Pregão Eletrônico N° 90017/2025_ TRIBUNAL REGIONAL ELEITORAL DE GOIAS

Assunto : Pregão Eletrônico N° 90017/2025_ TRIBUNAL REGIONAL ELEITORAL DE GOIAS

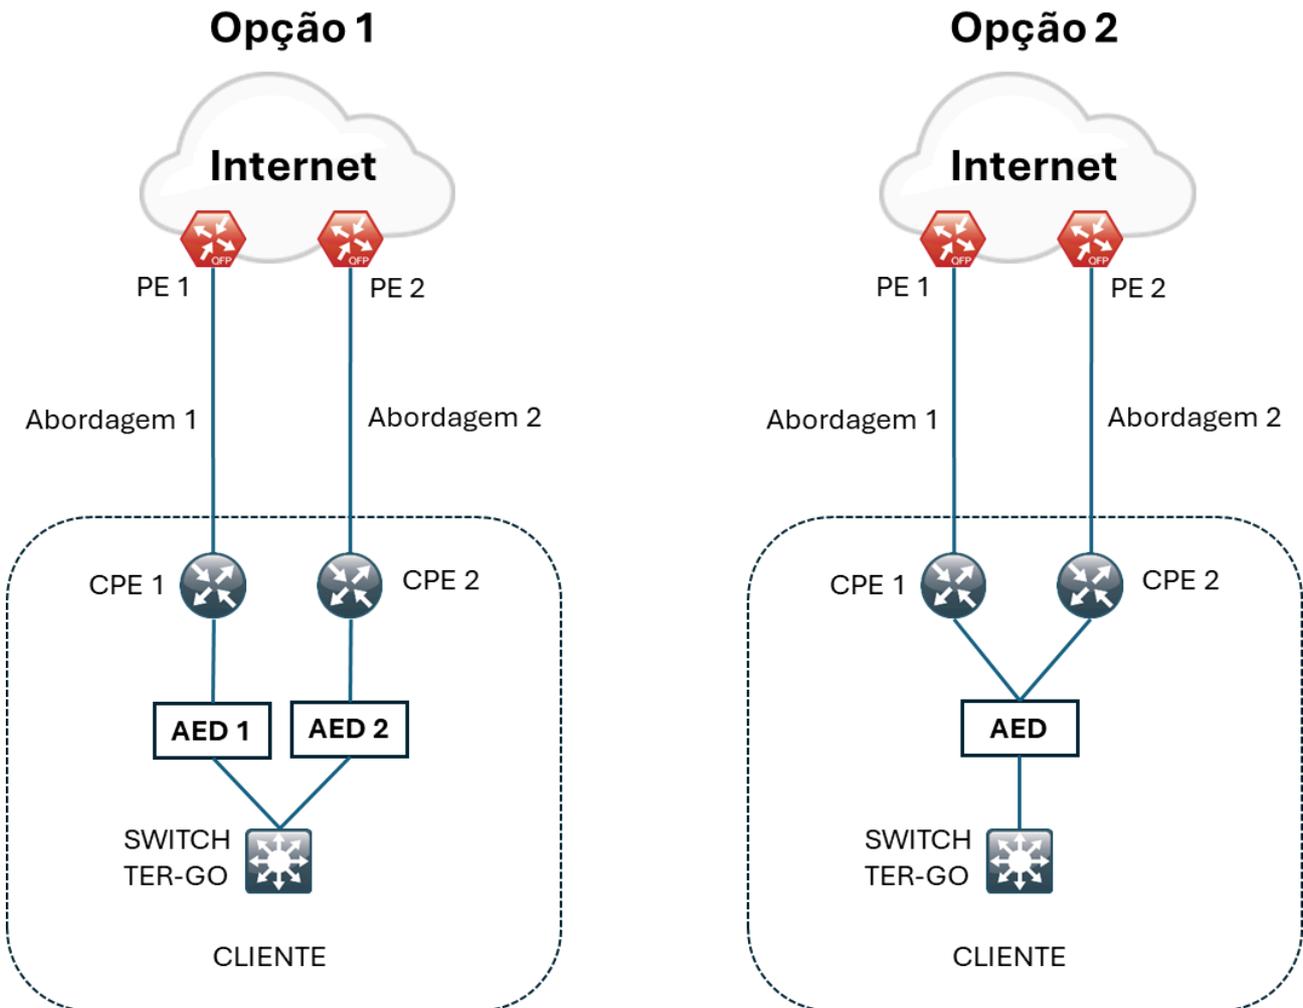
Estando correto nosso entendimento qual a topologia desejada pelo TRE-GO para a implementação deste Anti-DDoS de aplicação, dois equipamentos sendo um para cada link, ou apenas um equipamento com duas interfaces, uma para cada link? Conforme topologias ilustrativas abaixo:
